FORMULARZ AUDYTU BRD		Arkusz 1
Audytor	Marcin Budzyński	
Data, Godzina	18.08.2016 17:00	
Pogoda	Zachmurzenie: Częściowe

METRYKA WEDŁUG INWENTARYZACJI			
NR PRZEJŚCIA	2075		
DZIELNICA	Praga Południe	KATEGORIA	Praga Południe
ULICA	Janusza Meissnera	LICZBA PASÓW	1
SKRZYŻOWANIE ZJAZD	Witoszyńskiego		
OPIS	przez Meissnera, jezdnia E

FORMULARZ AUDYTU BRD		Arkusz 2
NR PRZEJŚCIA	2075

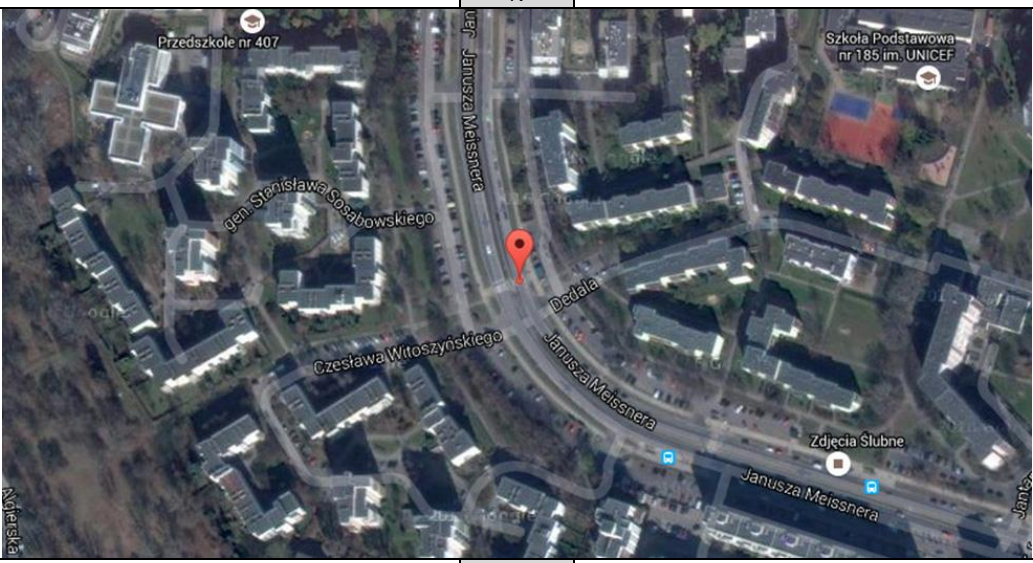
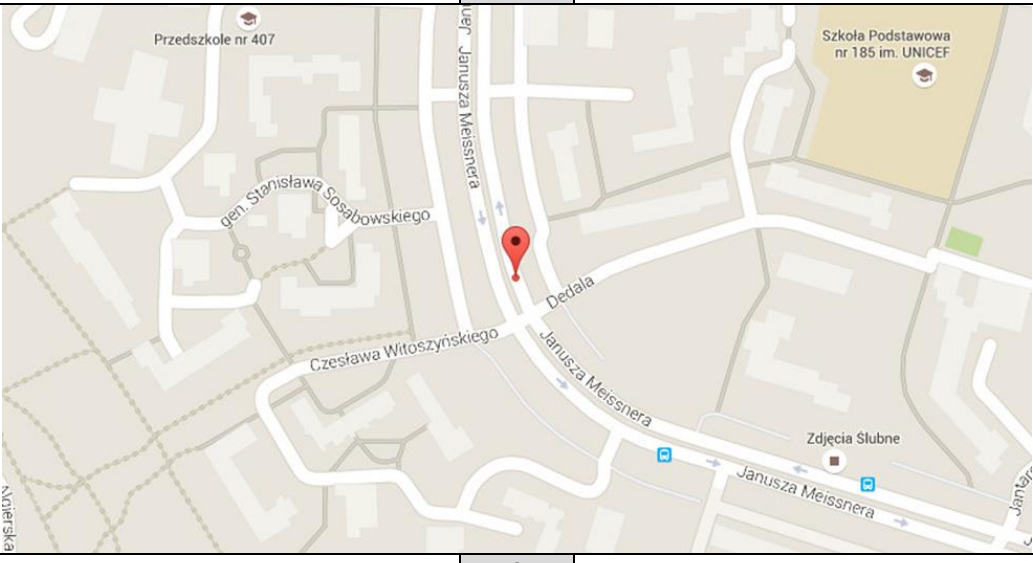
Przejście przez ul. Meissnera – jezdnia wschodnia. Głównym problemem związanym z bezpieczeństwem pieszych jest wysoka prędkość pojazdów w rejonie przejścia. Brak jakichkolwiek elementów uspokojenia ruchu sprzyja takiej wysokiej prędkości, znacznie przekraczającej dopuszczony limit. Wiąże się to z ryzykiem najechania na pieszego i bardzo dużą ciężkością wypadków. Pieszy przy wysokiej prędkości pojazdów może niewłaściwie ocenić odległość i wejść na przejście, a jednocześnie kierowca może nie zdążyć wyhamować przed pieszym. Jednocześnie przejście jest przez dwa pasy w jednym kierunku, co stwarza ryzyko, że w sytuacji kiedy kierowca pojazdu na jednym pasie zatrzyma się przepuszczając pieszego, kierowca jadący drugim pasem nie wyhamuje i dojdzie do najechania na pieszego. Kolejny poważny problem to ograniczenie widoczności przez pojazdy parkujące na prawym pasie ruchu.

Ograniczenia widoczności mogą powodować bardzo groźne w skutkach sytuacje na drodze. Kierujący zbliżający się do przejścia muszą mieć możliwość dostrzegania pieszych zbliżających się do przejścia i jednocześnie piesi muszą mieć możliwość obserwacji potoków ruchu. Kierowca oraz pieszy mają swoje prawa i obowiązki. Kierowca powinien dostosować swą prędkość aby zatrzymać się w przypadku gdy pieszy wkroczy na przejście dla pieszych. Pieszy natomiast powinien upewnić się, że może przekraczać przejścia dla pieszych. W sytuacji gdy występują ograniczenia widoczności kierowca i pieszy nie są w stanie zrealizować swoich obowiązków w zakresie dostosowania dynamiki ruchu i upewnienia się co do możliwości dalszego przemieszczania. Pieszy widząc przejście dla pieszych ma wrażenie, że jest bezpieczny i często wkracza na jezdnię, natomiast kierujący nie mając szans na dostrzeżenie pieszych z odpowiednim wyprzedzeniem, są zaskakiwani i może okazać się, że ich prędkość jest zbyt duża aby bezpiecznie zatrzymać pojazd.

Zalecenia: Wprowadzenie elementów uspokojenia ruchu (progi wyspowe). Zawężenie do jednego pasa ruchu. W przypadku pozostawienia 2 pasów w jednym kierunku – zainstalowanie sygnalizacji świetlnej.

W celu zachowania ciągłości rozwiązań dotyczy również przejść od 2052 do 2062, od 2065 do 2067, od 2070 do 2071, 2074, od 2076 do 2079 (z wyjątkiem przypadków , gdzie już zastosowano progi wyspowe). Wzmocniony nadzór nad parkowaniem.
